改善箇所説明図

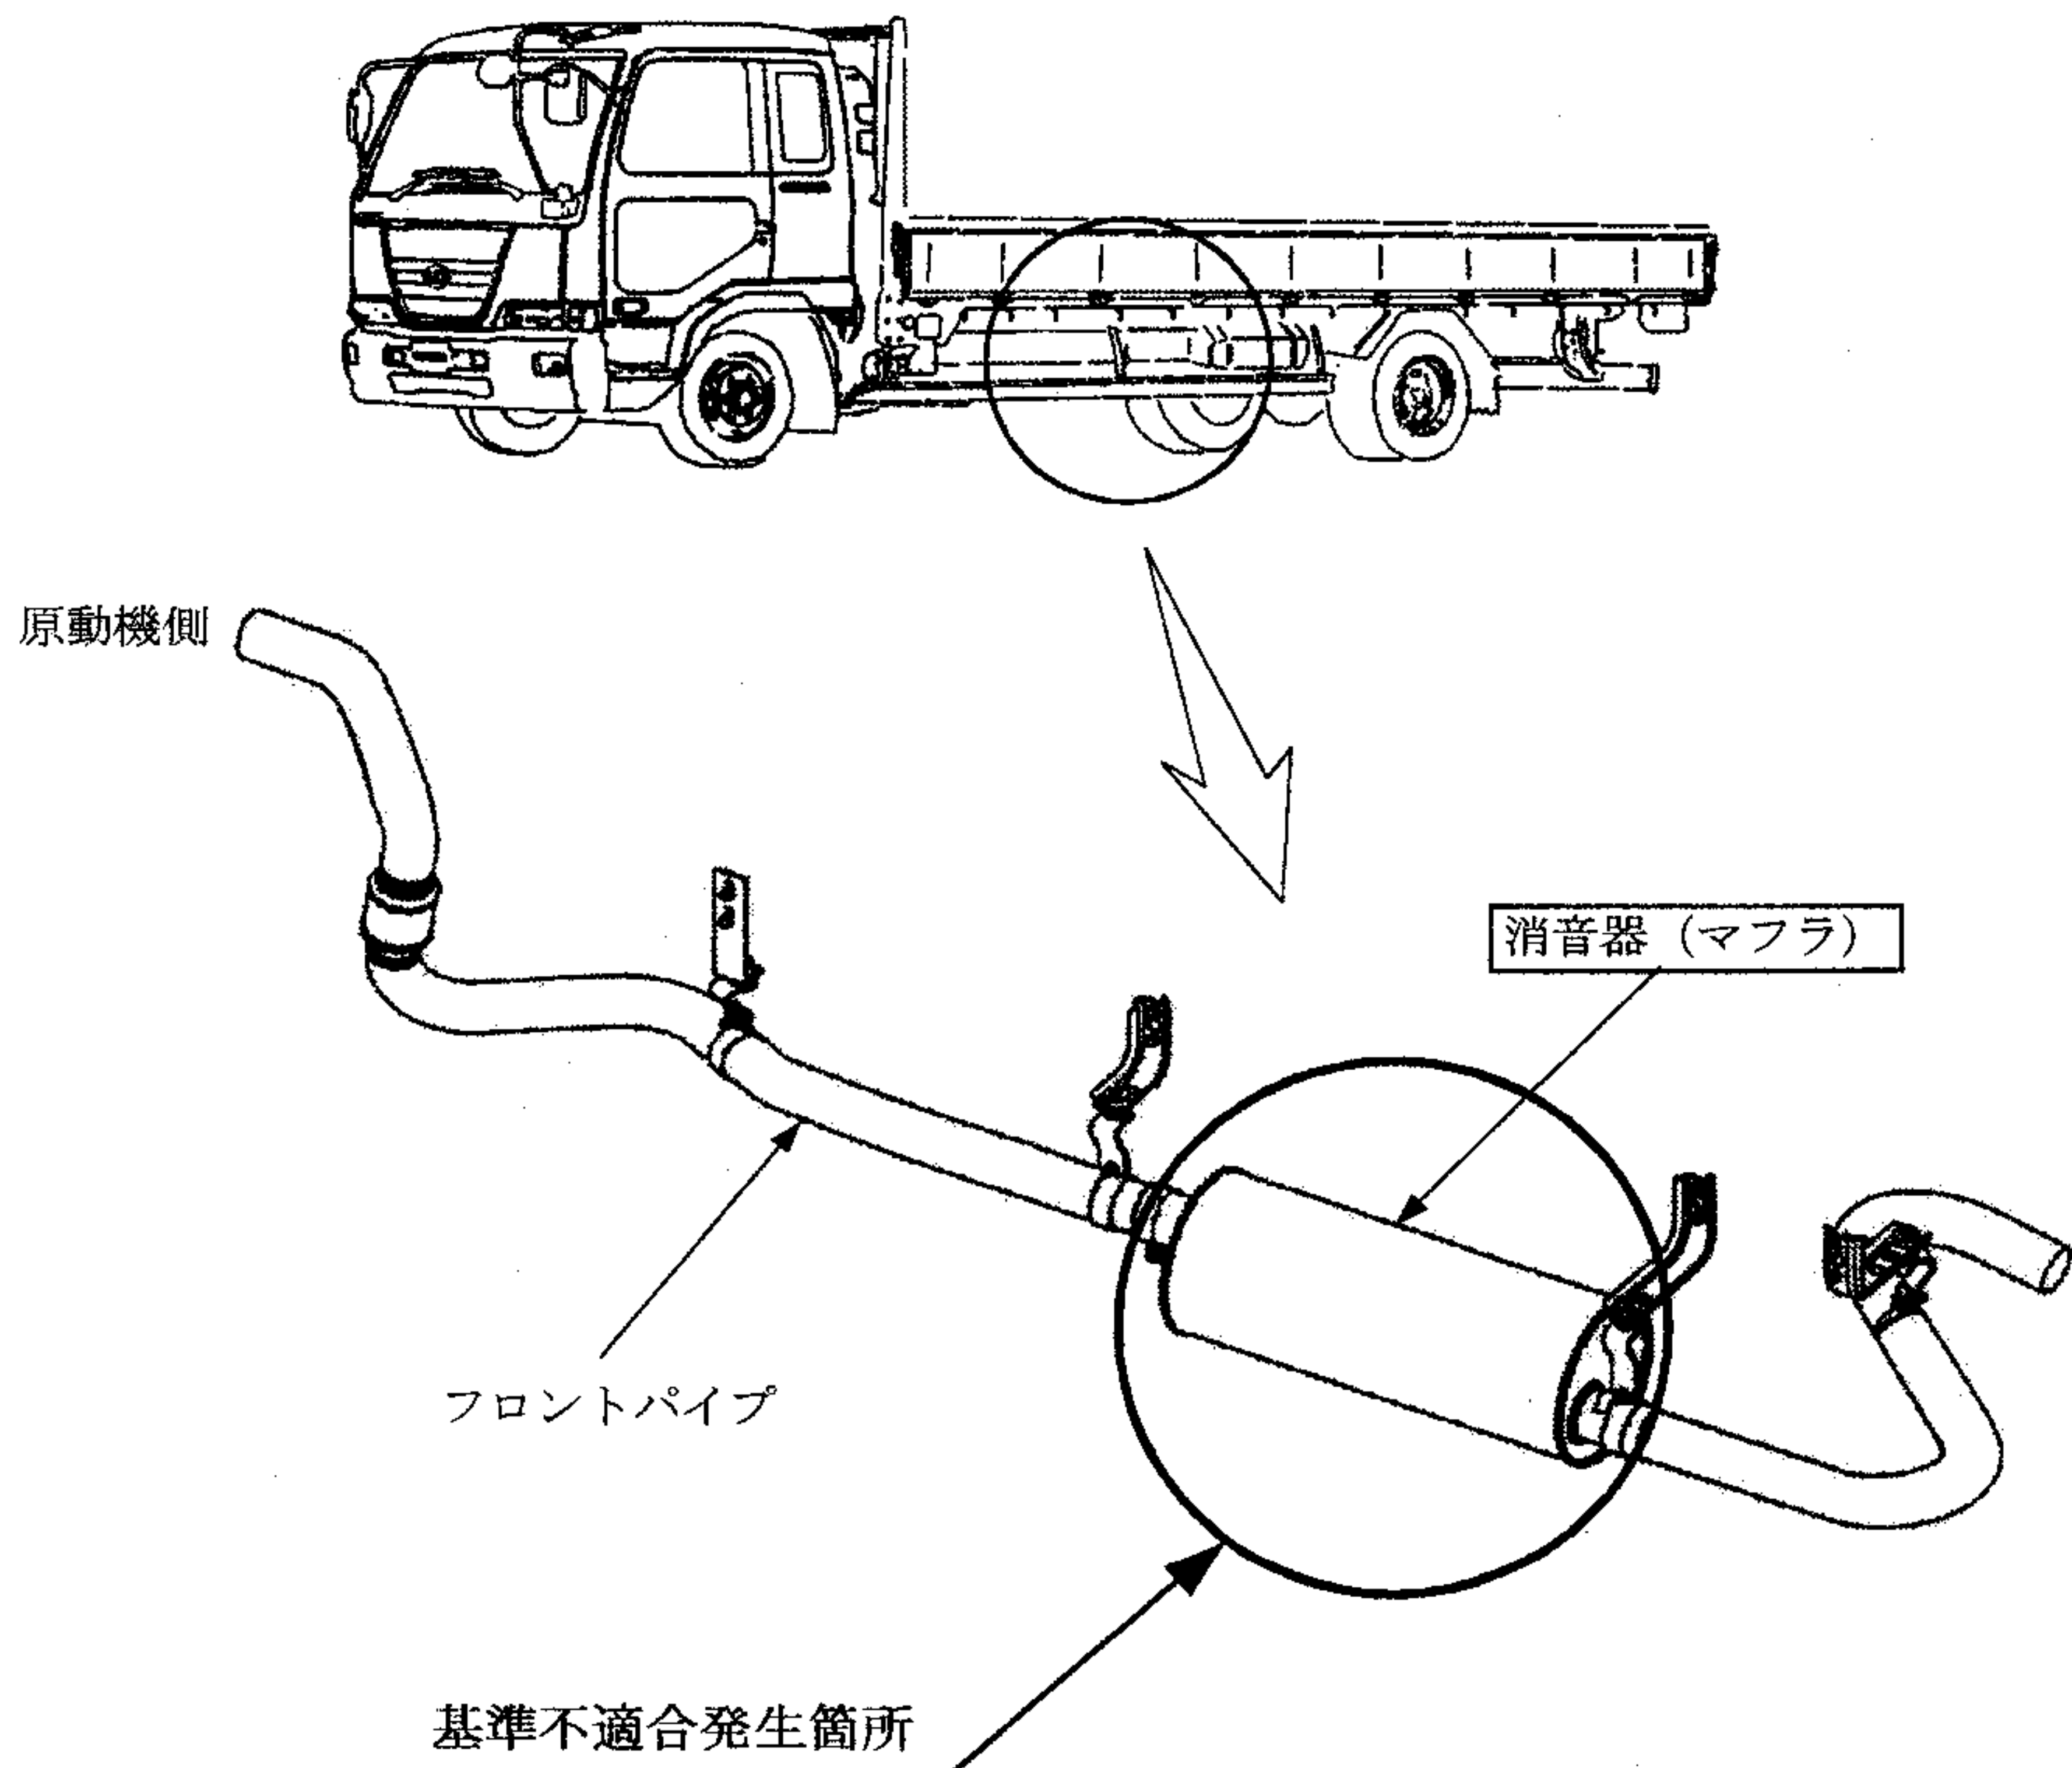
騒音防止装置の消音器（マフラ）において、当該マフラの内部構造が不適切なため、走行中の排出ガス温度および原動機の振動等により当該マフラの内部部品が損傷して異音が発生し、そのままの状態で使用を続けると、排出ガス入口パイプの溶接部に亀裂が生じ、排出ガスが漏れるおそれがある。

全車両、当該マフラを対策品と交換する。

注： 内は交換部品を示す。
